EXMO. SENHOR PRESIDENTE DA CÂMARA MUNICIPAL DE LISBOA

LIGA DOS AMIGOS DO JARDIM BOTÂNICO

Vem apresentar junto de V. Exa., ao abrigo do artigo 77.º nº3 do Decreto-Lei nº 380/99, de 22 de Setembro, com a redacção que lhe foi conferida pelo Decreto-Lei nº 316/2007, de 19 de Setembro, no âmbito do período de Participação Pública do **Plano de Urbanização da Avenida da Liberdade e Zona Envolvente (PUALZE)** os seguintes, comentários, sugestões e reclamações:

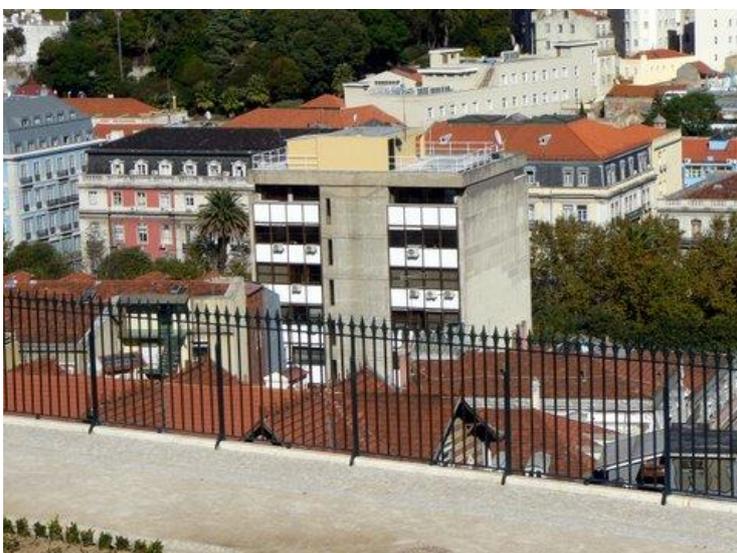
Lamentamos igualmente a continuada desqualificação do enquadramento urbano do Jardim Botânico. Nos últimos anos temos assistido a remodelações de antigos edifícios de habitação segundo maus padrões. Na maior parte dos casos nem se podem classificar de reabilitação mas somente de construção nova com retenção da fachada (ver fotos). Dado o estatuto patrimonial do Jardim Botânico, impõe-se que a CML e o IGESPAR adotem no futuro critérios mais elevados na avaliação dos projectos de arquitectura. Só assim será possível evitar que o Jardim Botânico fique rodeado de fachadas mais próprias de um subúrbio desqualificado do que de uma zona classificada. E como já referimos, a ocupação caótica de logradouros na Zona de Protecção do Jardim Botânico é outro motivo de grande preocupação da LAJB.
